AG-MI-2015-02-C-EN - 改变测量方法 从汽缸头温度改到冷却液温度

C类

2015. 04. 29

图1 - 新一代汽缸头 (冷却液温度测量)

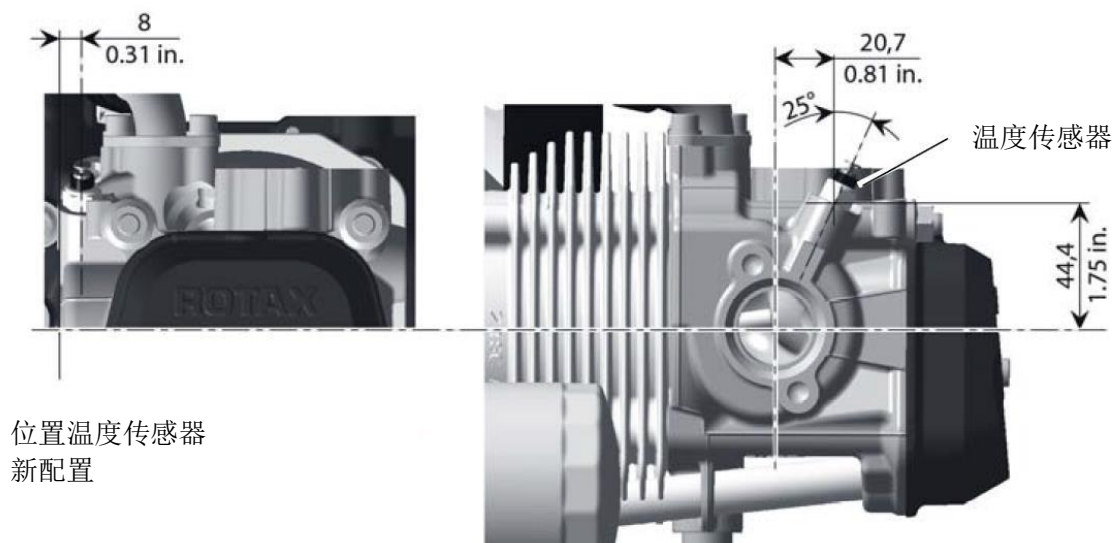
对于配备了新型汽缸头的发动机来说 (见图1和2), 将汽缸头温度表 (CHT) 改成冷却液温度 (CT) 的仪表刻度。将来可购买到替换仪表。

- 1 如有必要：按厂家维护保养手册中52-00-00 4-1的要求拆卸发动机罩。
- 2 如果发现是新型汽缸头设计，则检查汽缸头的配置状态（见图1和2）。
- 3 用玻璃清洁剂清洁汽缸头温度表的玻璃。
- 4 用改装套件（见配件清单）把座舱内汽缸头温度（CHT）改成冷却液温度（CT）表。因此，根据图3：
 - 把红色的刻度条粘到表盘玻璃上120° C处。
 - 把冷却液温度图标粘到表盘玻璃上的“CHT”上面。
